Avviso urgente di sicurezza

A riguardo di **ProteusPLUS**

INFORMAZIONI GENERALI	
OGGETTO	Possibili effetti sul range dovuti alla non conformità del blocco di grafite 8 del degradatore.
RIFERIMENTO IBA	Problem Report PR-58816
INFORMAZIONI SUI DISPOSITIVI INTERESSATI	
PRODOTTO	Proteus 235
NOME COMMERCIALE	ProteusPLUS
COMPONENTE	Beam Management System
VERSIONI SOFTWARE	N/A
MODALITÀ	Tutti
NUMERO DI SERIE	SAT.115, SAT.116
MOTIVO DELL'AVVISO DI SICUREZZA	
DESCRIZIONE DEL PROBLEMA CON IL PRODOTTO	IBA ha rilevato che i fori per l'inserimento delle viti che consentono di fissare il blocco di grafite 8 alla ruota del degradatore sono troppo profondi. Vedere l'Allegato 1 per una descrizione schematica e un'immagine a raggi X della non conformità. La non conformità generata dall'eccessiva profondità del foro della vite può fare in modo che il fascio attraversi una sacca d'aria invece della grafite, con conseguenti errori di range e di trattamento del paziente. Il blocco di grafite 8 viene utilizzato solo per i range elevati (vedere l'0 per i valori dettagliati).

Allegato 1 Non conformità della profondità dei fori per le viti del blocco di grafite 8

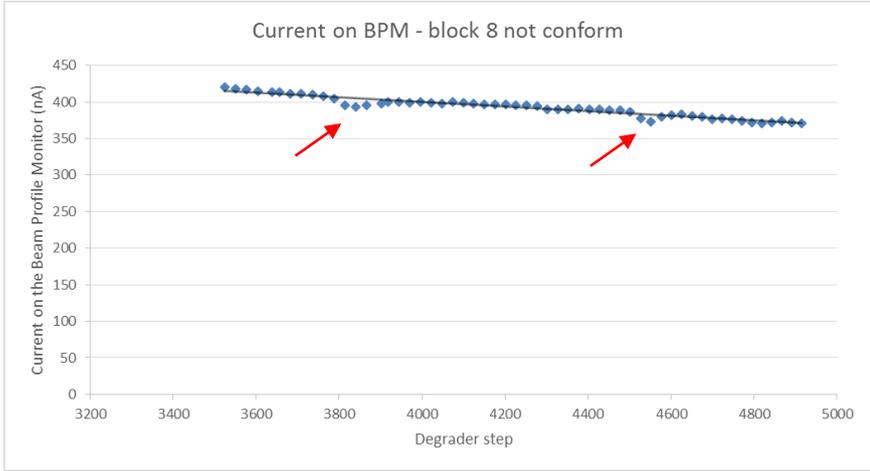
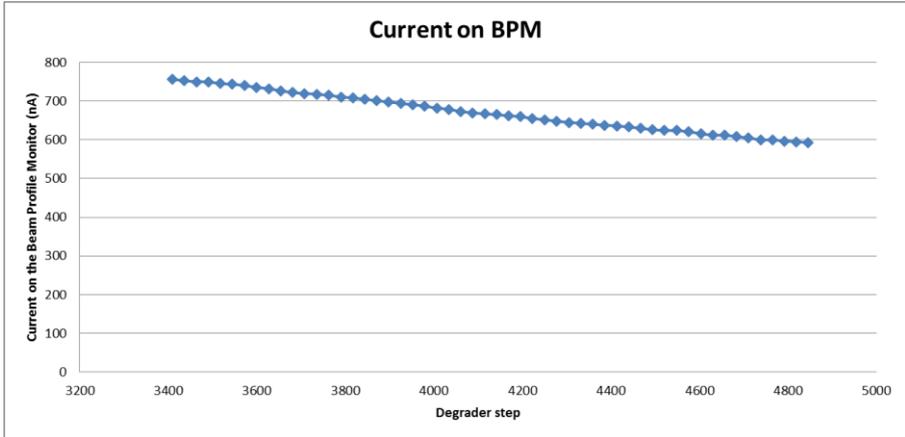
Descrizione schematica della non conformità della profondità dei fori per le viti del blocco di grafite 8:

Immagine a raggi X del blocco di grafite 8 non conforme:

AZIONI	
AZIONE DA PARTE DELL'UTENTE	Se il piano di trattamento di un paziente richiede l'utilizzo del blocco 8 (vedere l'0 per i range corrispondenti), si consiglia di eseguire una verifica dell'intero range durante il controllo QA del piano di trattamento. A seguito della sostituzione del blocco di grafite 8, si consiglia di verificare che non vi siano effetti sul picco di Bragg (vedere l'0 per i dettagli).
AZIONE IBA	IBA ha testato la conformità del blocco di grafite 8 come descritto nel l'0. IBA sta verificando l'impatto della non conformità del blocco di grafite 8 sull'accuratezza del range (vedere l'Allegato 4). IBA sostituirà il blocco di grafite non conforme (vedere l'0). La data di sostituzione verrà concordata tra il cliente e il personale del sito IBA.
CONTATTO	
CUSTOMER COMPLAINTS & VIGILANCE DIRECTOR	Sylviane BERGER Vigilance@iba-group.com +32 10 203 787
Help desk	+32 2 507 20 81 (disponibile 24/7)
